W odpowiedzi na pismo z dnia 18.08.2008r. dotyczącego uzgodnienia sieci kanalizacji deszczowej w ulicach: Przemysłowa i Reymonta oraz na wlotach w ul. Okrzei, Armii Krajowej, Przypkowskiego, Kolejowej, Przemysłowa uprzejmie informuję:

dot: uzgodnienia przebudowy ciągu ulic Reymonta – Przemysłowa w Jędrzejowie

projekt budowlany „Modernizacja i przebudowa ciągu ulic: Przemysłowej i Reymonta w m. Jędrzejów”

OPIS DO PROJEKTU ZAGOSPODAROWANIA TERENU

Mapa syt.-wys. szt. 2 z naniesionymi kratami.

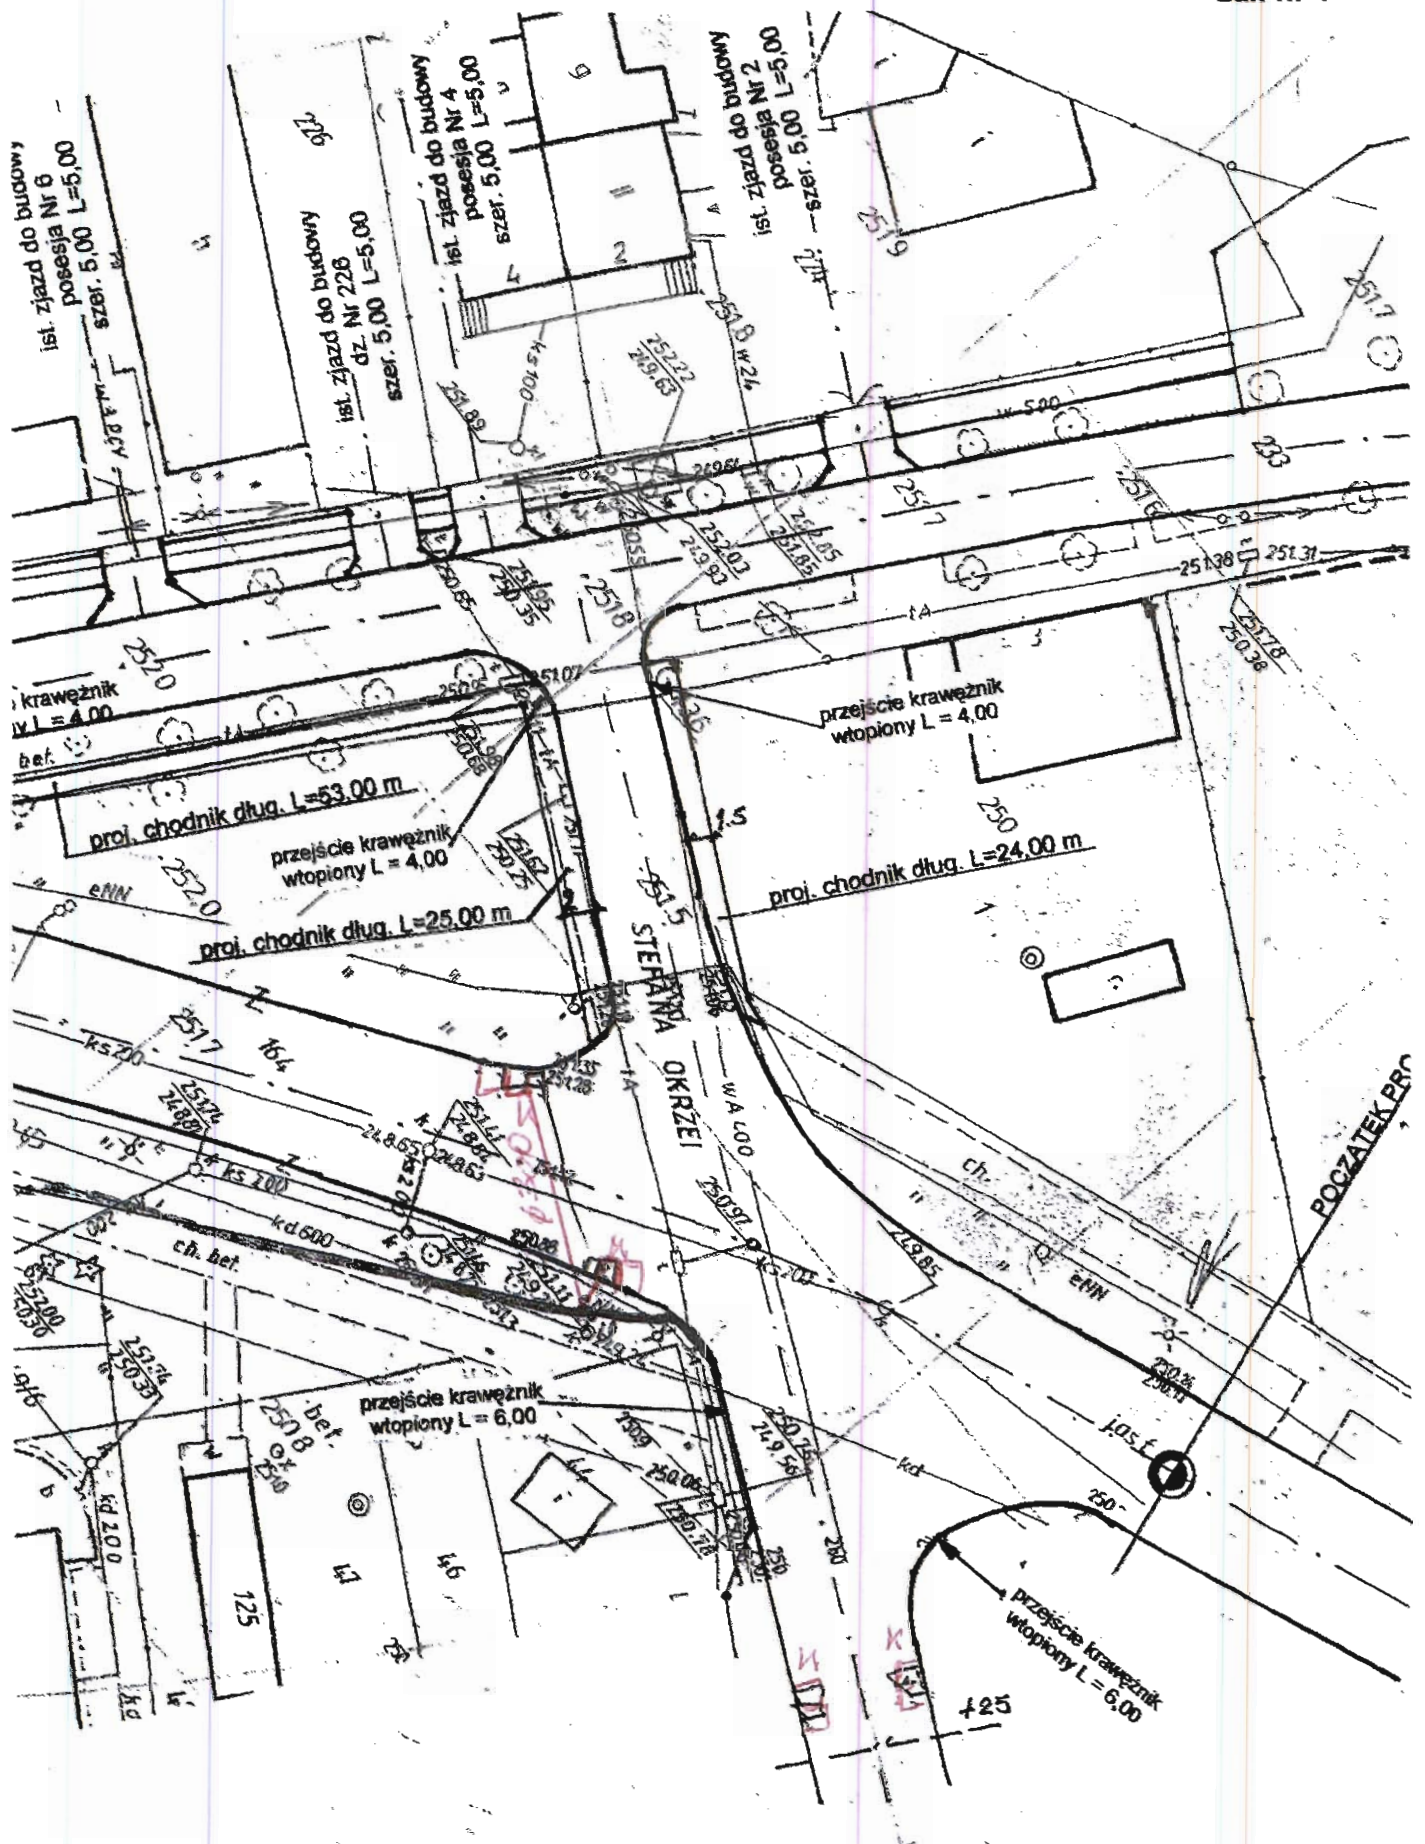
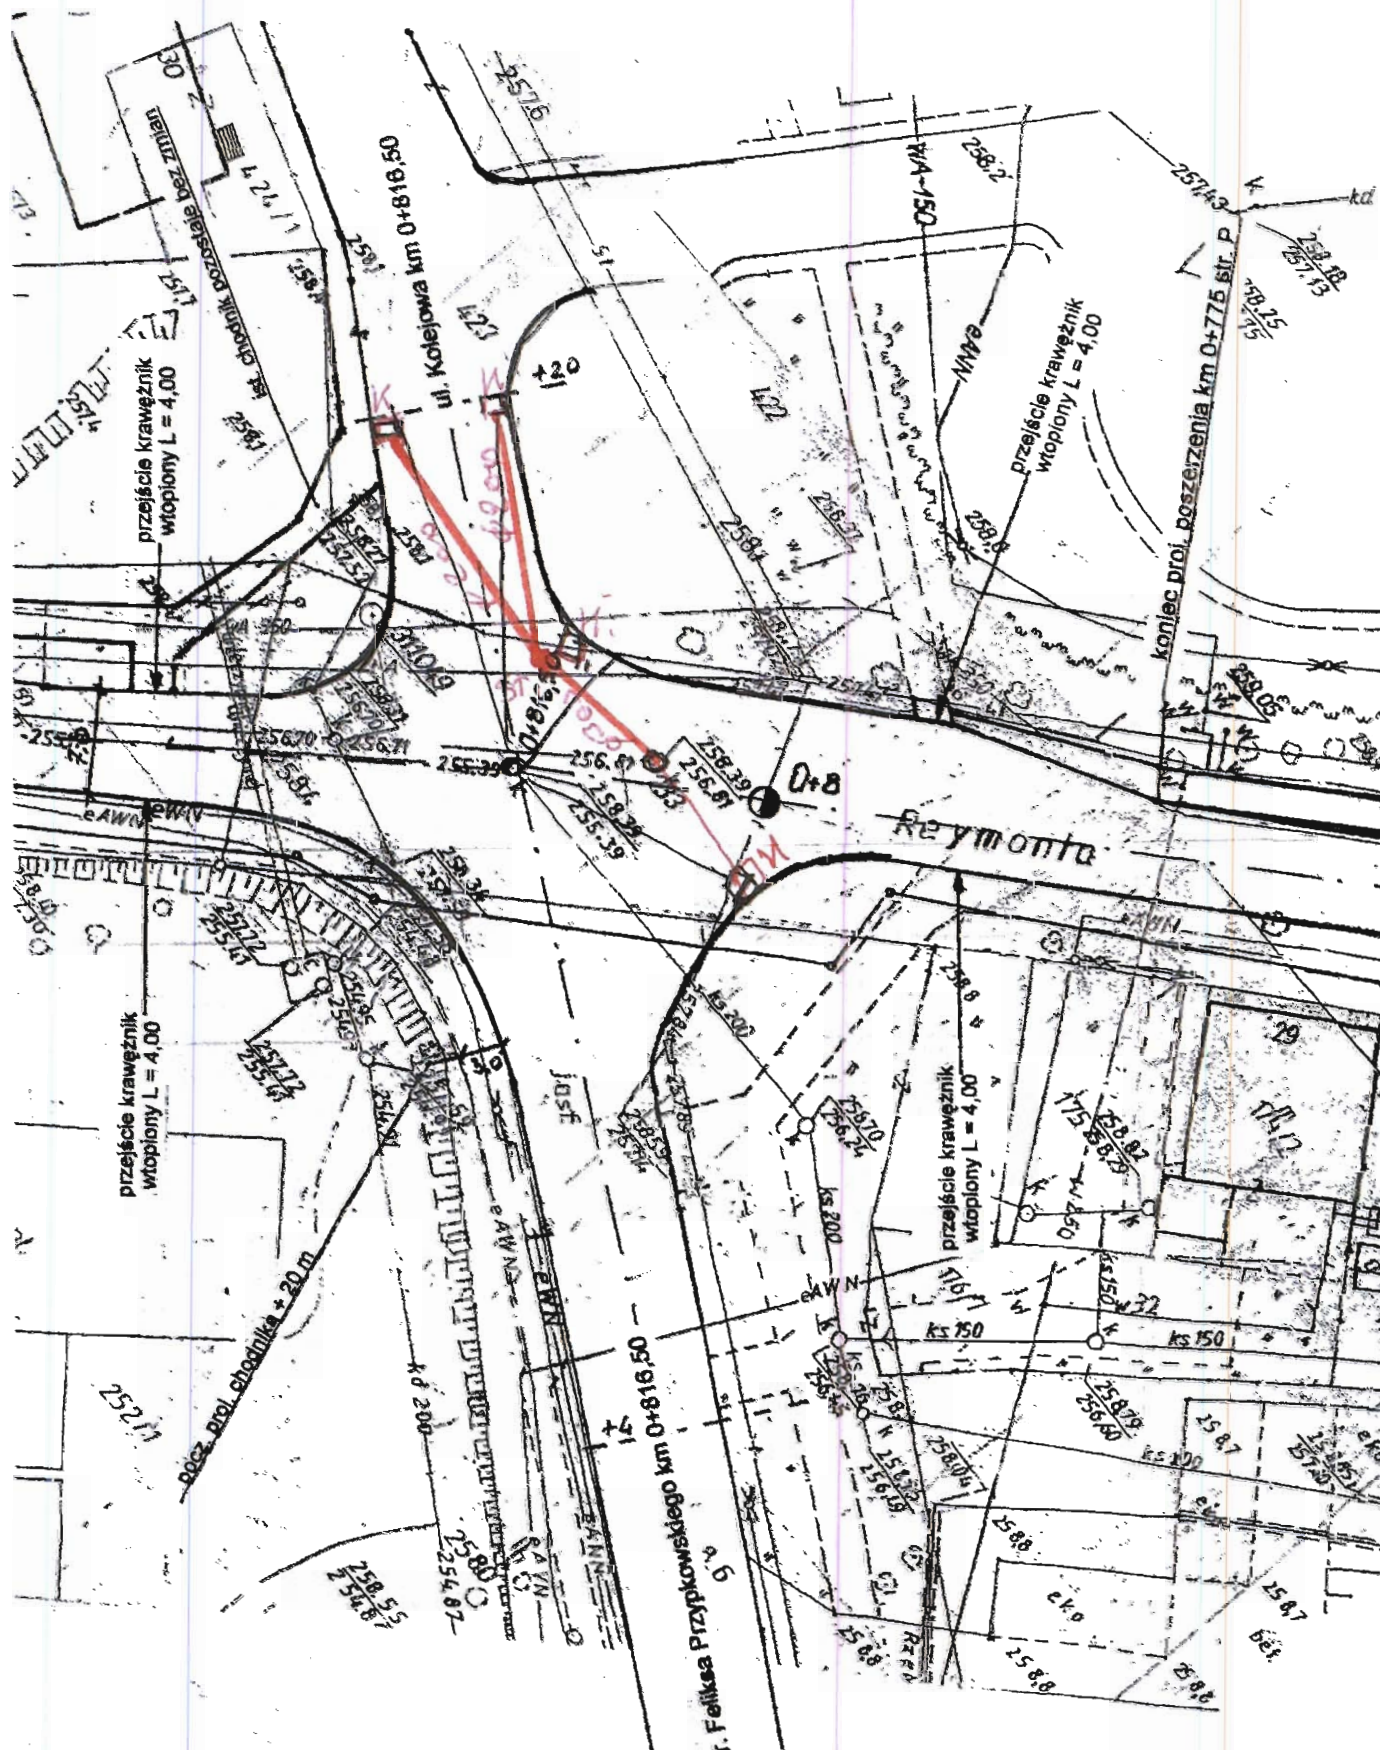
1. ul. Przemysłowa posiada sieć kanalizacji deszczowej- przy projektowaniu przebudowy ulicy należy uwzględnić regulację wjazdów i krat ściekowych oraz wymianę podmurowań z cegły na których są osadzone wjazdy. Na odcinku od ul. Dygasińskiego do rzeki Jasionki nie ma krat ściekowych, wody opadowe spływają powierzchniowo do rzeki Jasionki.
2. Zaprojektować odwodnienie skrzyżowania ul. Przypkowskiego, Przemysłowej Reymonta i Kolejowej.
3. Odwodnienie ul. Reymonta jest powierzchniowe jednakże „Program odwodnienia ulic w mieście” przewiduje odwodnienie za pomocą kanału deszczowego.
4. Na wlocie w ul. Okrzei i Dmowskiego zaprojektować odwodnienie i odprowadzić do istniejącego kanału Ø 600 w pasie drogowym
5. W ulicy Okrzei za wlotem z ul. Reymonta istnieją kraty ściekowe – zaprojektować dodatkowe. Proponowane kraty są do uwzględnienia w projekcie budowlanym przebudowy ul. Reymonta.

MAPA Nr 4 Skala 1:500

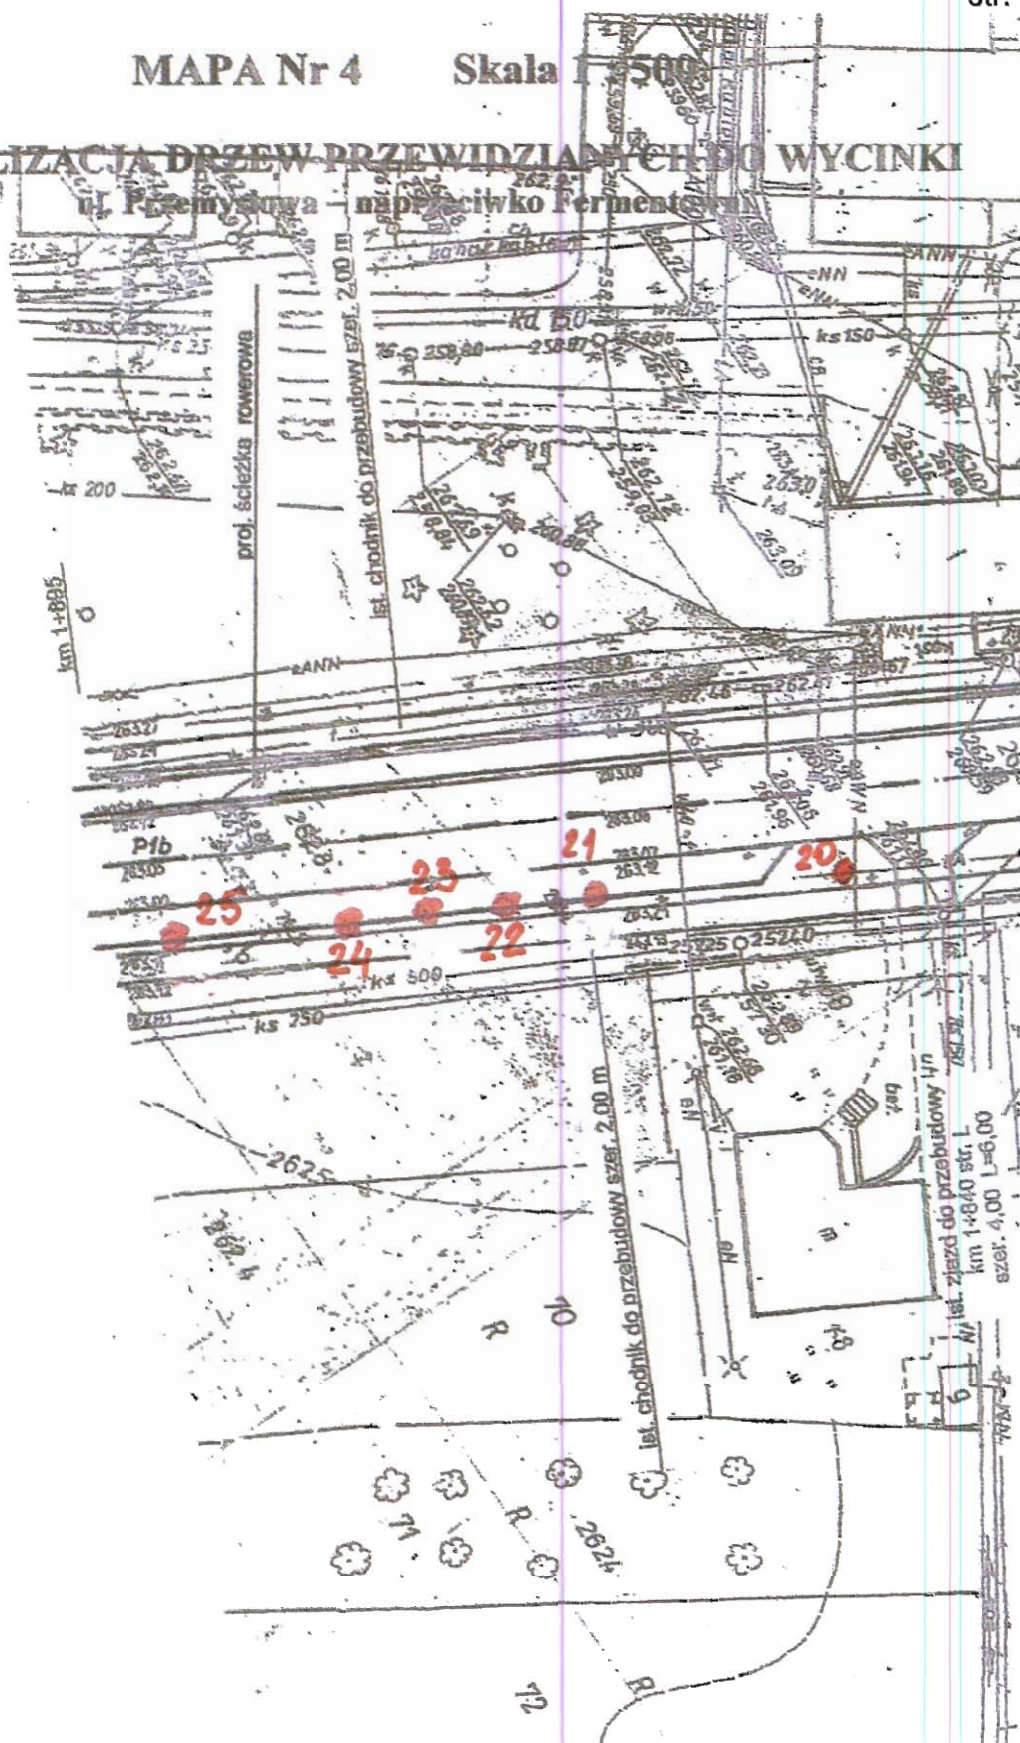
Nr drzewa	Nazwa drzewa	Średnica [cm]	Obwód na wys. 1,30 m [m]	Uwagi
18	klon zwykły	34	1,03	przewidziany do wycinki, z uwagi na brak możliwości jego ominięcia (mała szerokość pasa drogowego (mapa Nr 2)
19	klon			obumarłe przed skrzyżowaniem z drogą do Książa Skroniowa – do wycinki (mapa Nr 3)
	gęste krzaki			przewidziane do wycinki, na odcinku 70 m przed skrzyżowaniem do Książa Skroniowa, str. P, szerokość wycinki 1,50 m
20	jarząb pospolity	26	0,72	przewidziany do wycinki (mapa Nr 4)
21	jarząb pospolity	17	0,50	przewidziany do wycinki (mapa Nr 4)
22	jarząb pospolity	30	0,65	przewidziany do wycinki (mapa Nr 4)
23	jarząb pospolity	27	0,70	przewidziany do wycinki (mapa Nr 4)
24	jarząb pospolity	30	0,79	przewidziany do wycinki (mapa Nr 4)
25	jarząb pospolity	32	0,85	przewidziany do wycinki (mapa Nr 4)
